Modifications de PASH

Projet de modifications n°2018/04
& Evaluation des incidences

Projet de modifications de PASH n°2018/04

Modification n° 10.45 : Commune de BASTOGNE – Village de Cobru

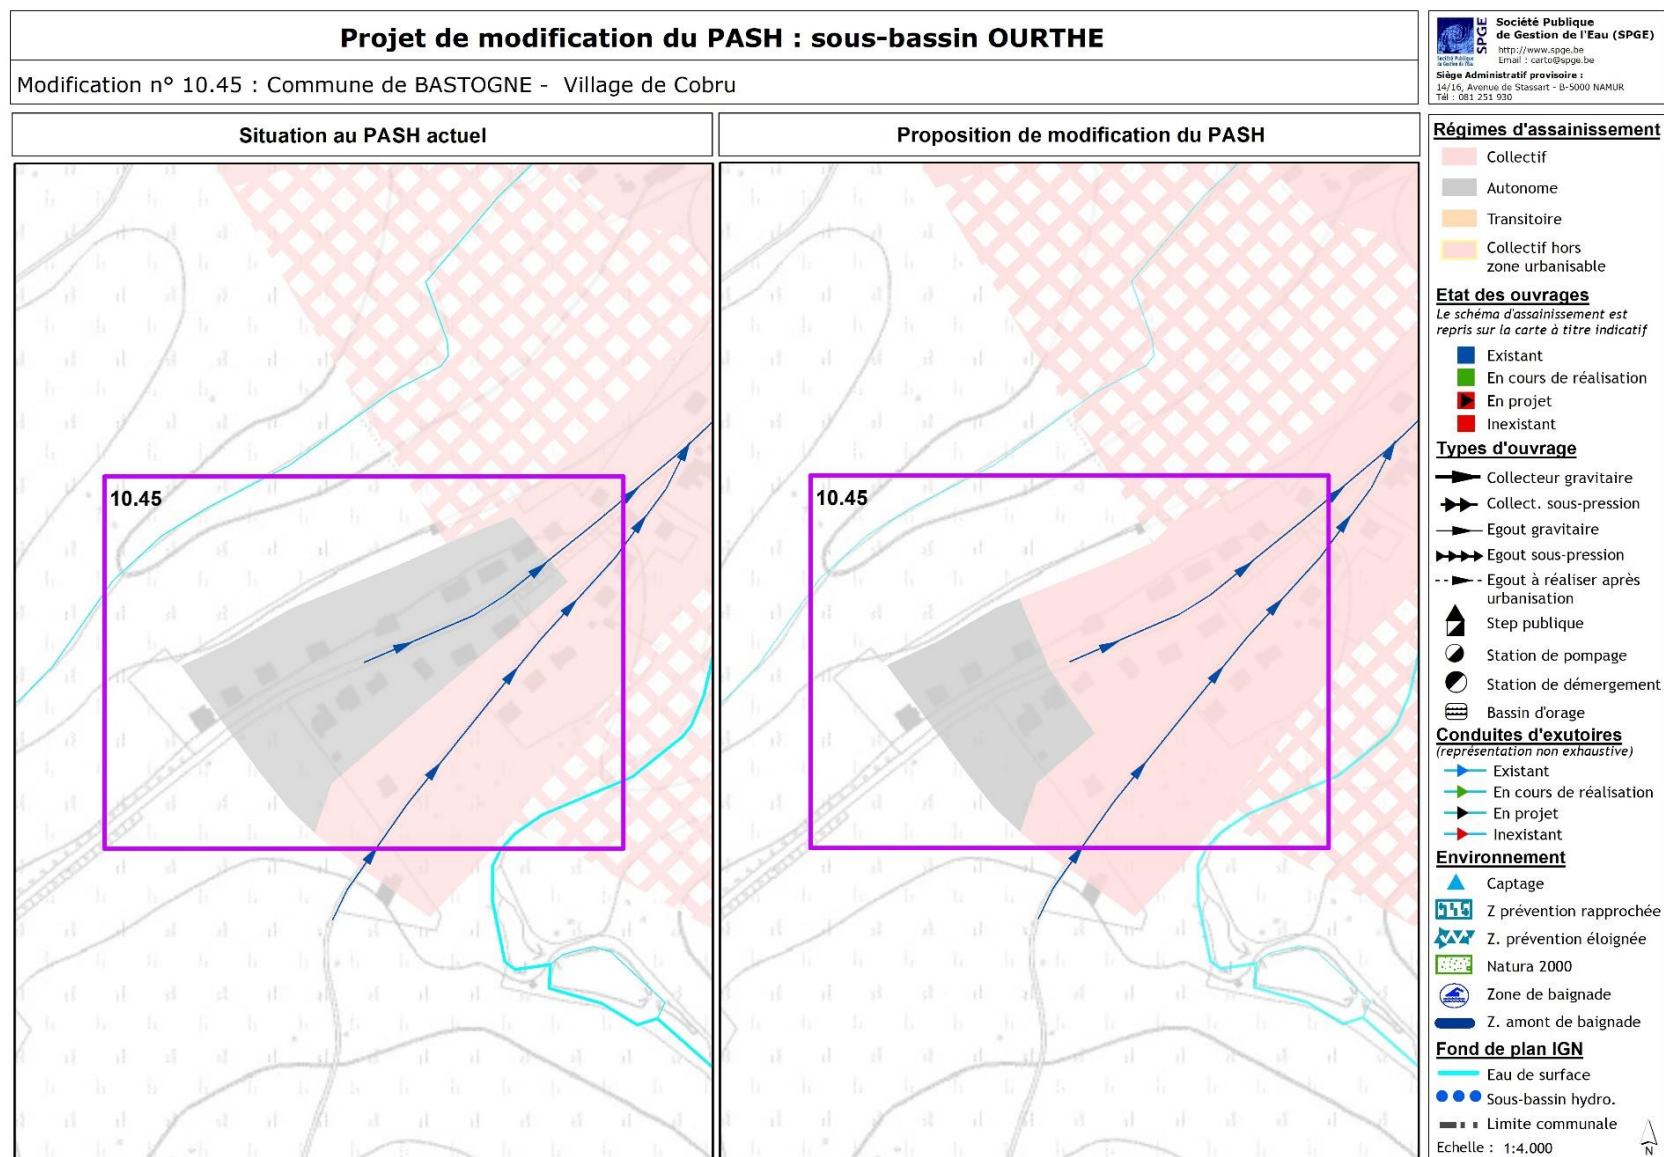
L'AIVE a fait part dans un courrier émis en date du 07 février 2019 d'une correction à apporter au périmètre de la demande de modification 10.45 - Village de Cobru à Bastogne pour prendre en considération toutes les parcelles demandées.

Le périmètre de la modification 10.45 est adapté et une parcelle est ajoutée.
